国立大学法人京都大学 複合原子力科学研究所 原子炉設置変更承認申請書 に関する審査の概要

原子力規制庁

国立大学法人京都大学複合原子力科学研究所の審査の経緯

図 基準地震動Ss-1と標準応答スペクトルの比較

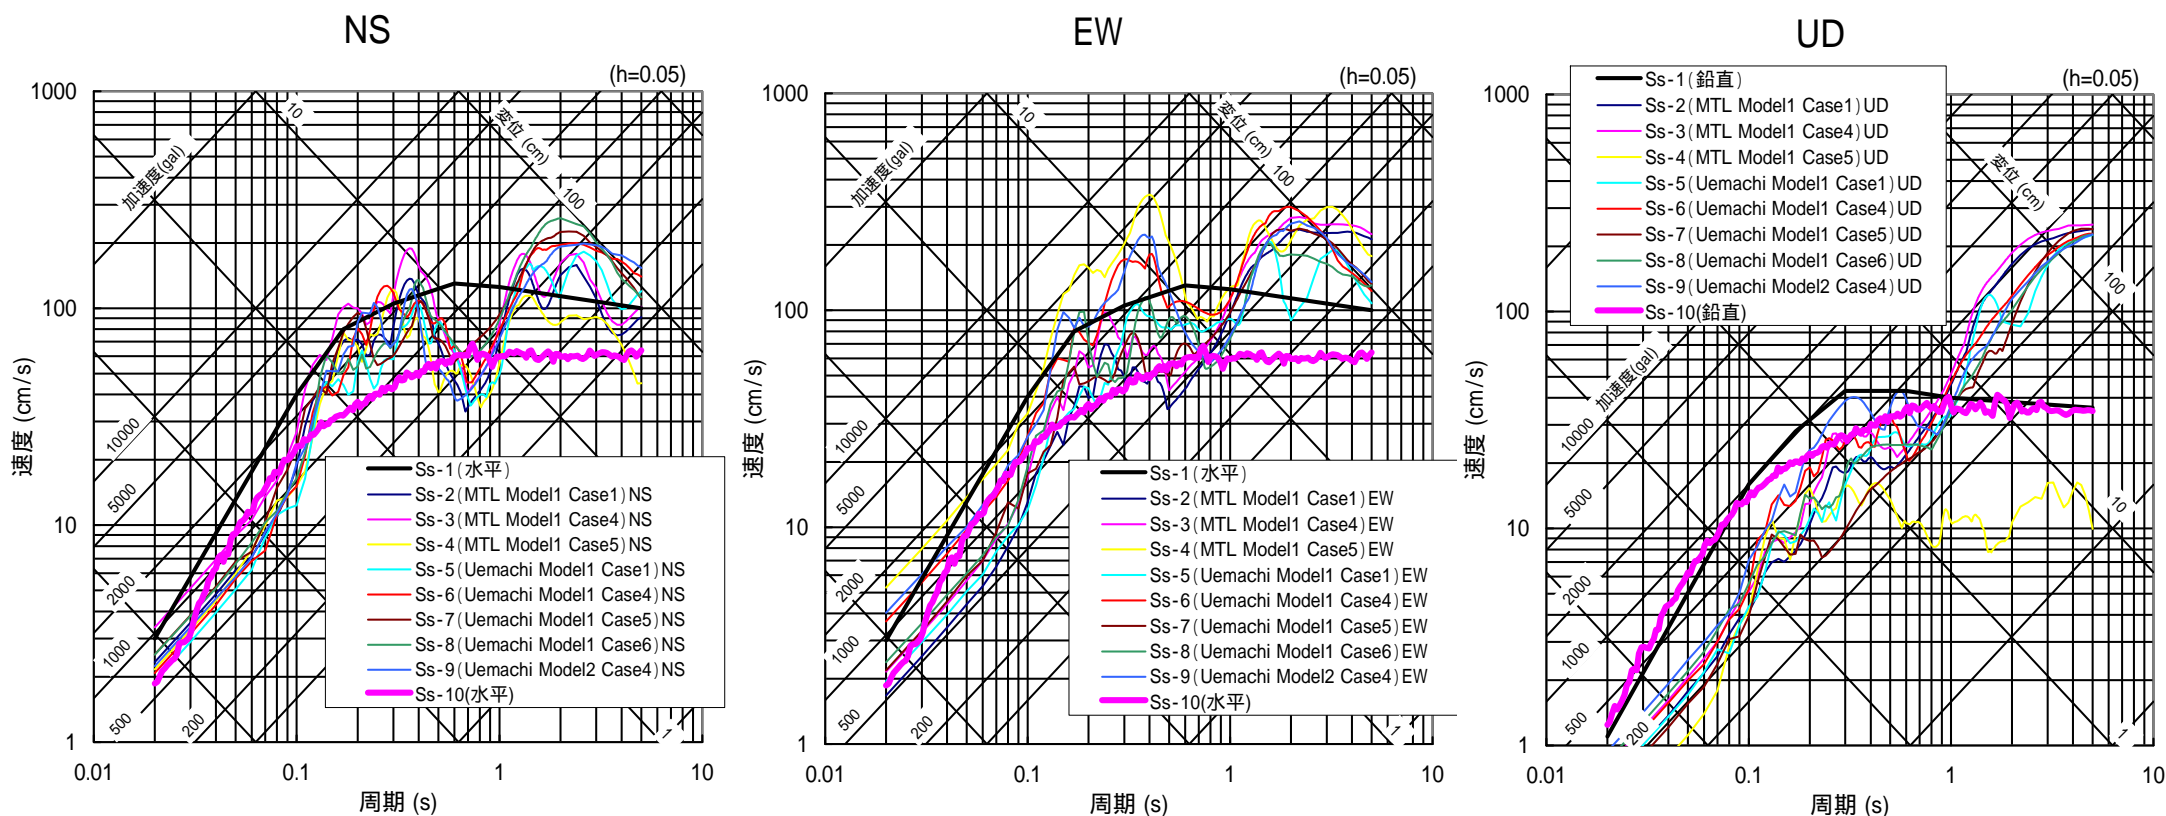
- 標準応答スペクトルに基づく地震動評価結果が一部周期帯でSs-1を上回るため、基準地震動Ss-10として策定していることを確認。

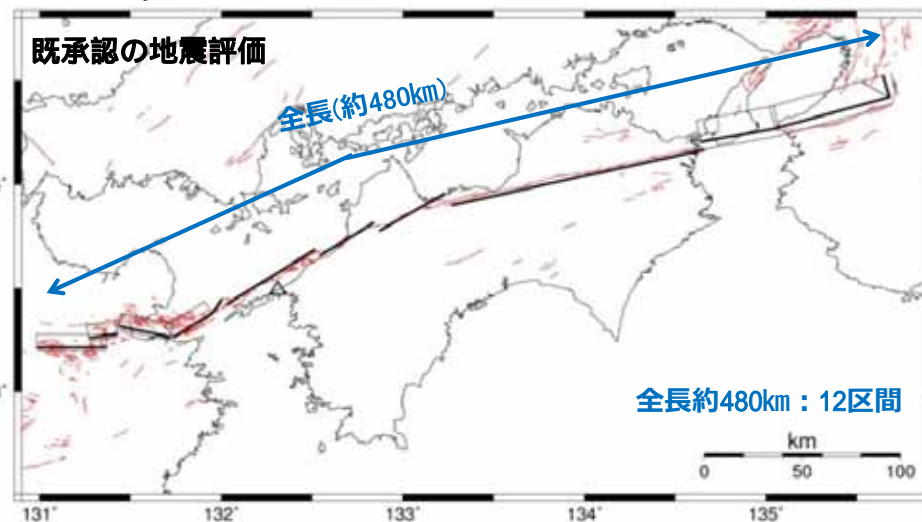
地震調査委員会(2011)から地震調査委員会(2017)への変更点として、断層全長、断層の活動区分等が見直された。

既承認の中央構造線断層帯の評価では、**全長約480km**を考慮していることから、新知見の影響はない。

- 「中央構造線断層帯(金剛山地東縁-由布院)の長期評価(第二版)」の内容は、既承認申請書の評価に影響がないことを確認。

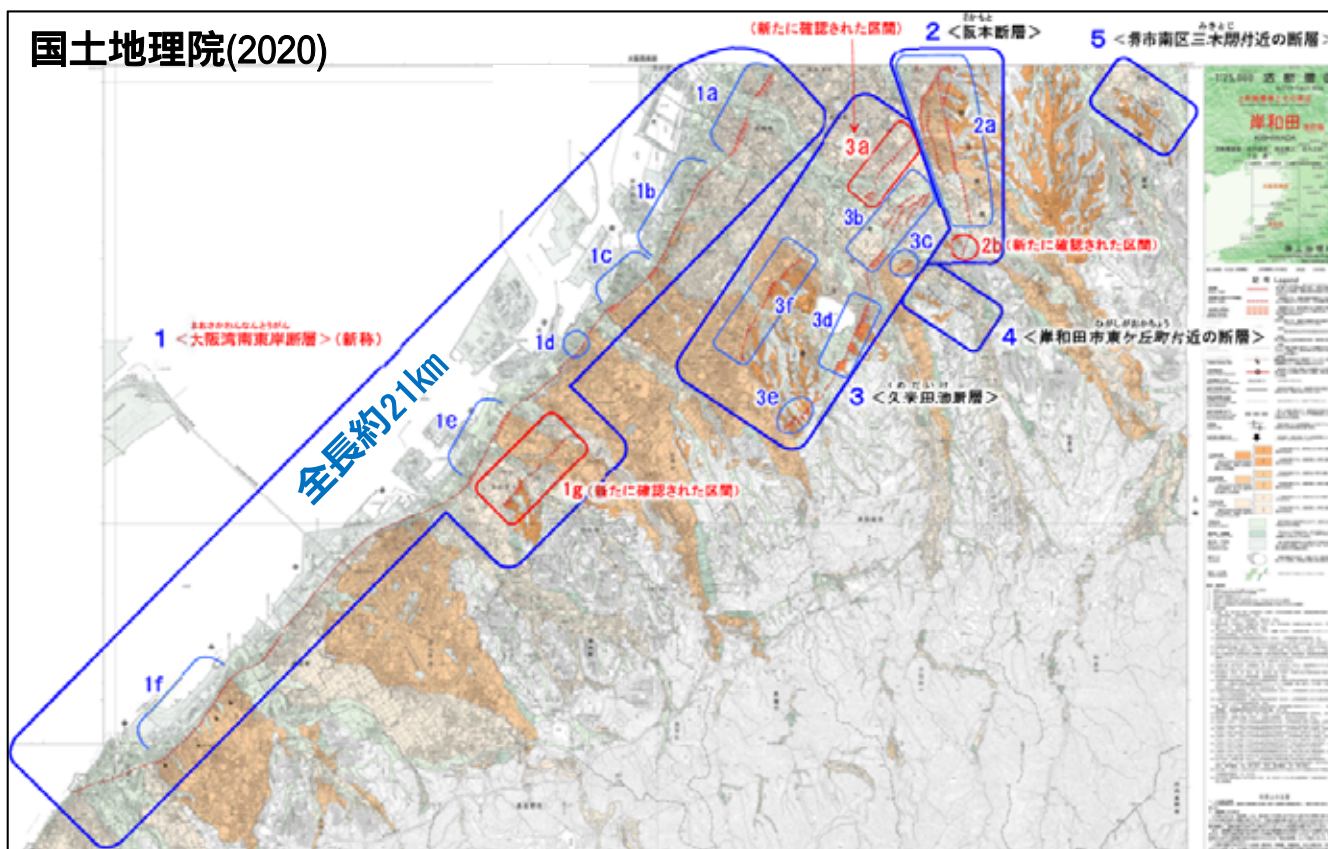
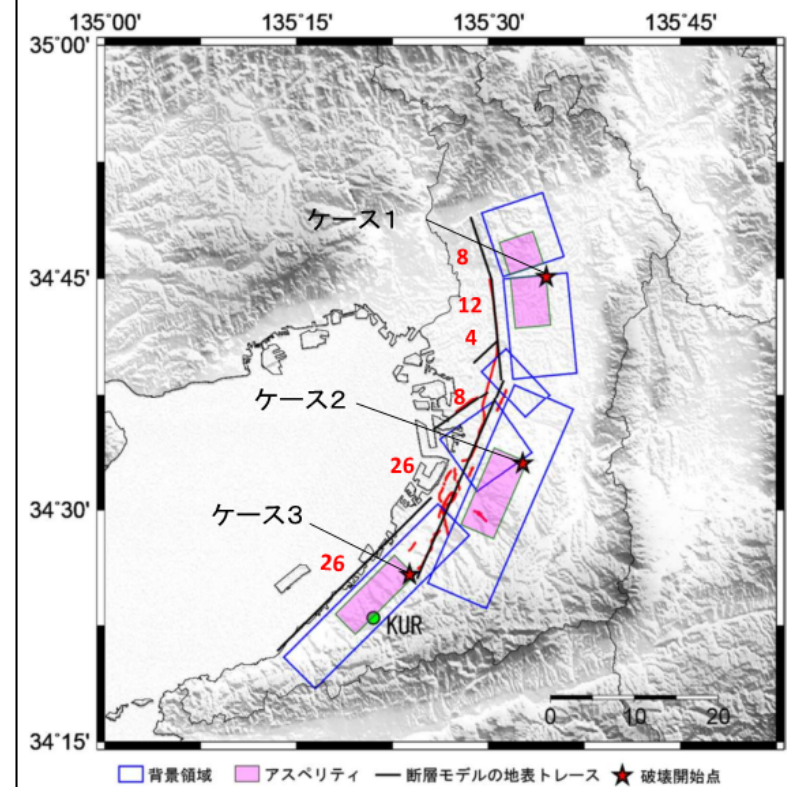
国土地理院(2020)では、上町断層帯主部とは別に、大阪湾南東岸断層として全長約21kmの逆断層を認定している。

大阪湾沿岸部の評価(認定)区間
既承認の地震評価 文部科学省研究開発局、京都大学防災研究所の調査観測に基づく評価	約26km
国土地理院(2020)	約21km

- 既承認申請書の審査において確認した(大阪湾沿岸部を含む)上町断層帯による地震動評価に影響がないことを確認。
